**Memoriu de prezentare  
pentru revizuirea acordului de mediu pentru proiectul  
„Autostrada Sibiu – Pitești” pentru modificările apărute în  
secțiunea 1 Sibiu – Boița, secțiunea 4 Tigveni – Curtea de  
Argeș și secțiunea 5 Curtea de Argeș – Pitești**

**SEPTEMBRIE 2022**

**Figura 1. Nod rutier Curtea de Argeș, km 92+245 (conexiune cu DN 73C)**

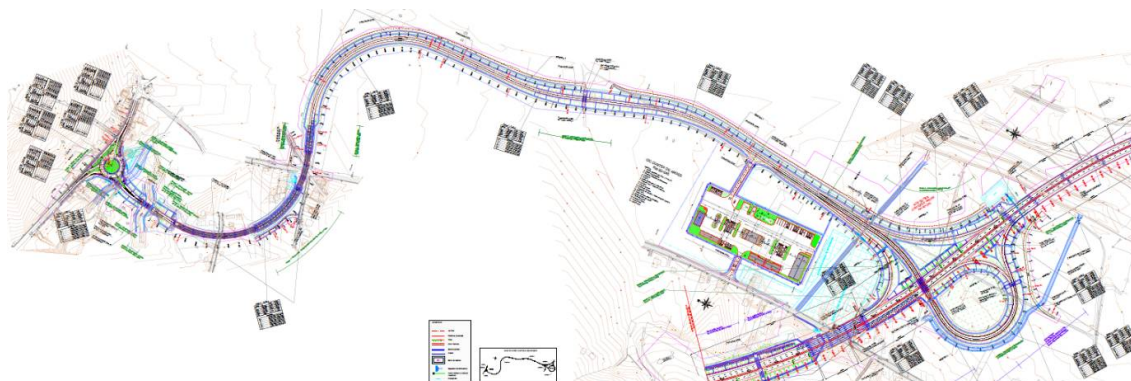
Ca urmare a realizării proiectului tehnic au fost aduse anumite modificări nodului rutier de la Curtea de Argeș, conform informațiilor prezentate mai jos.

**Nodul rutier Curtea de Argeș**, km 92+245, situat la vest de municipiul Curtea de Argeș, este un nod de tip trompeta, care asigură legătura dintre autostrada și DN 73C, Curtea de Argeș – Rm Valcea, racordarea cu DN73C făcându-se cu o giratie.

Figura 2. Configurația sensului giratoriu de la nodul rutier Curtea de Argeș

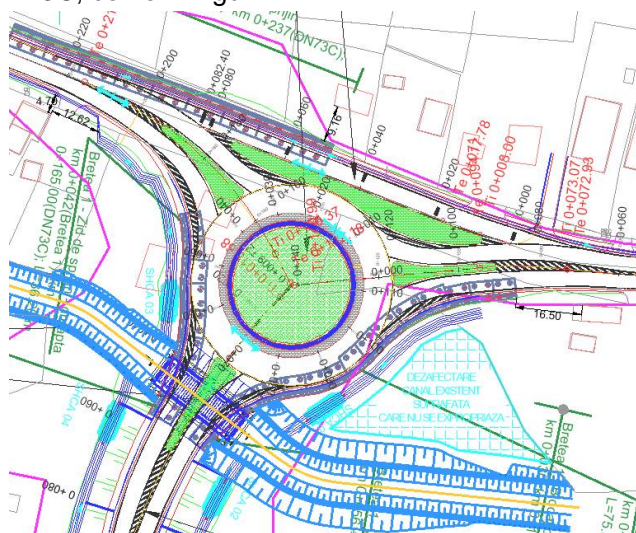
Prin modificarea sensului giratoriu de la nodul Curtea de Argeș se va evita demolarea locuinței dinspre nord - vest. În partea de nord – est se amenajează amplasamentul drumului național DN 73C, conform figurii 2.

Figura 3. Configurația sensului giratoriu de la nodul rutier Bascov

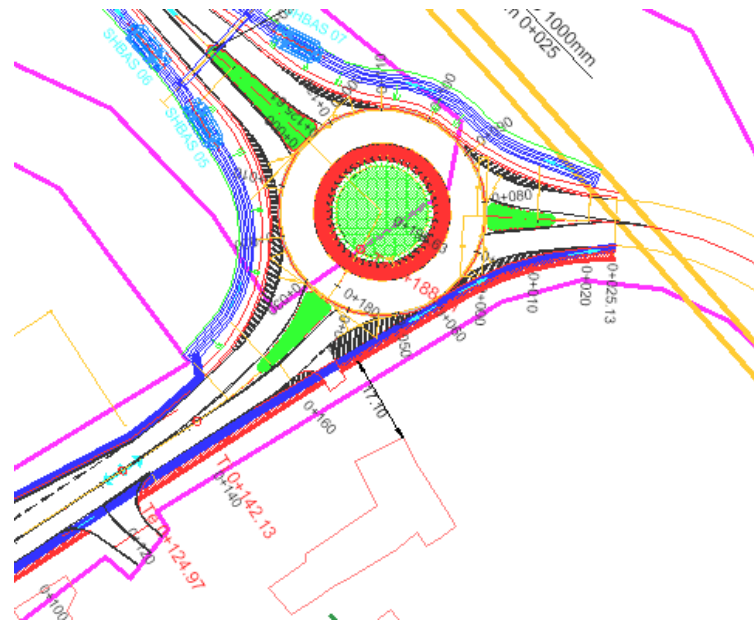
În urma modificării sensului giratoriu se asigură accesul în centrul de întreținere și coordonare de la nodul rutier Bascov, sensul giratoriu fiind translatat către nord - est fără a afecta locuința, conform figurii 3.
